**Avis sur le projet d'extension et d'exploitation
d'un entrepôt de stockage
à Buchères (10)
de la société SOLODI**

n°MRAe 2018APGE54

Nom du pétitionnaire	SOLODI
Commune	Buchères
Département	Aube
Objet de la demande	Projet d'extension et d'exploitation d'un entrepôt de stockage
Date de saisine de l'Autorité Environnementale	22/05/18

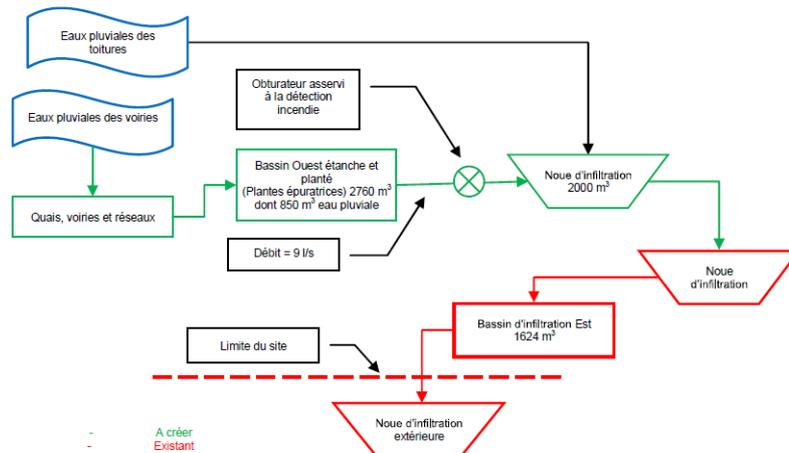
L'Autorité environnementale s'est interrogée sur la capacité de la nappe à évacuer des volumes d'eau infiltrés qui seront plusieurs fois supérieurs aux volumes actuels de percolation dans les sols. Les seules mesures de perméabilités et la profondeur de la nappe (plus de 3,5 m) ne peuvent garantir cette capacité.

L'Autorité environnementale juge que ces seuils de concentration sont trop élevés pour garantir la protection de la nappe. S'agissant d'un rejet direct en nappe, non seulement il serait préférable d'adopter des seuils de concentration de rejets plus faibles, mais d'adopter des dispositifs évitant toute infiltration d'eau polluée, même traitée, vers les dispositifs d'infiltration.

L'Autorité environnementale recommande à l'exploitant de proposer un dispositif garantissant l'absence d'infiltration d'eaux polluées, même traitées, et de se fixer des normes de rejet plus compatibles avec ce qui peut être acceptable pour une nappe.

Illustration 4: Habitats naturels recensés sur le site

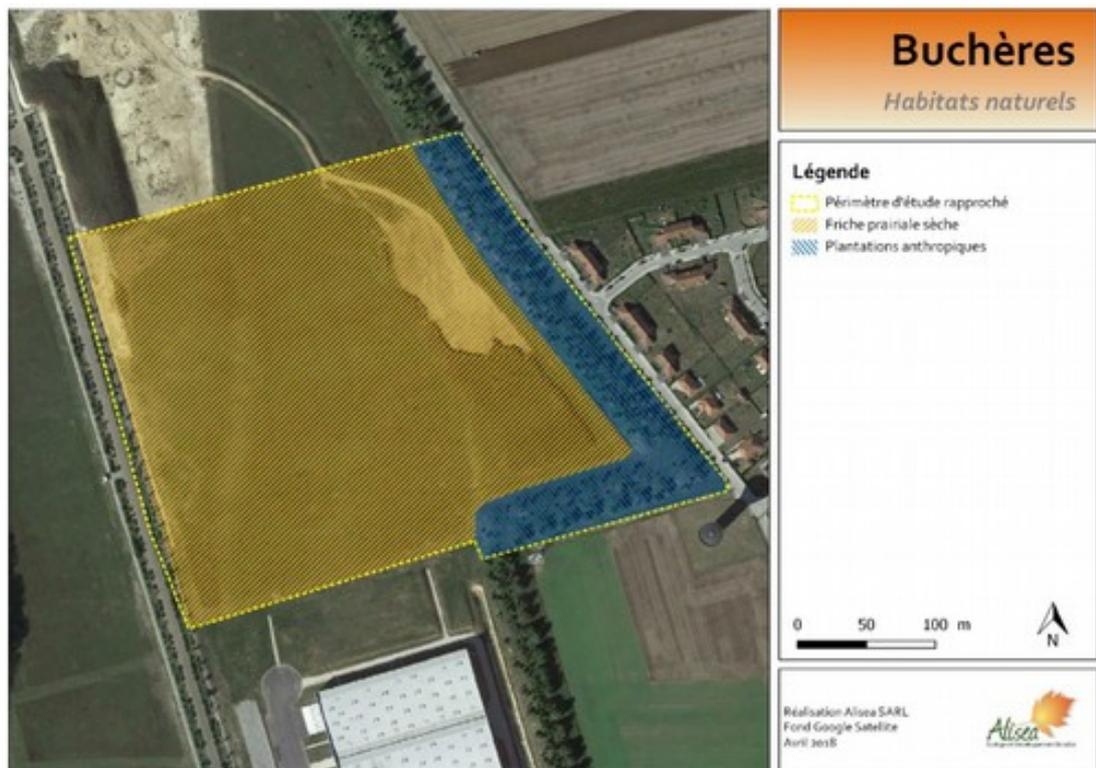
Sur cet aspect, l'Autorité environnementale relève que le dossier ne contient pas une

caractérisation complète de la faune et de la flore sur le site projeté.

L'Autorité environnementale recommande à l'exploitant, de poursuivre le repérage des espèces présentes sur le site afin d'obtenir un diagnostic complet de l'état du site, puis de déterminer et compléter si besoin les mesures à mettre en place afin d'éviter, réduire ou compenser les effets du projet.

Illustration 6: Représentation des effets thermique en cas d'incendie

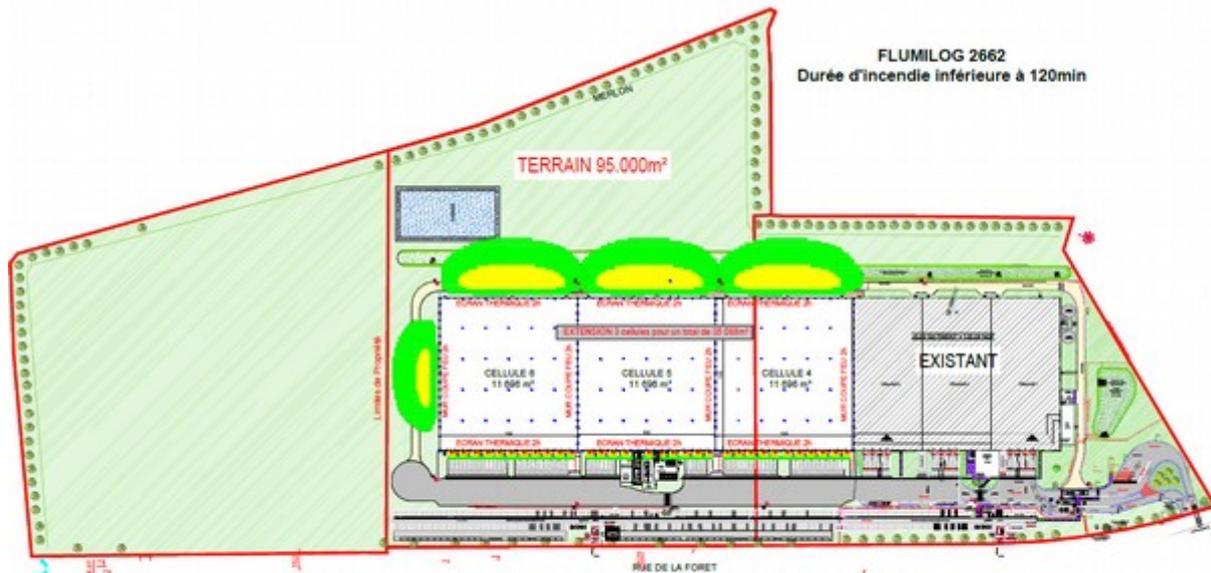
L'Autorité environnementale relève que le niveau de sécurité attaché à cet entrepôt est le reflet des meilleures techniques existantes en matière de prévention et de lutte contre l'incendie. Pour certains aspects, elle peut aller au-delà des exigences réglementaires (tenue des murs au feu de 4 heures par exemple, alors que la réglementation ne prévoit que 2 heures). La gestion de la sécurité de cet établissement viendra en complément des moyens techniques disponibles ; elle devra faire l'objet de procédures ad hoc et d'un plan de formation du personnel.
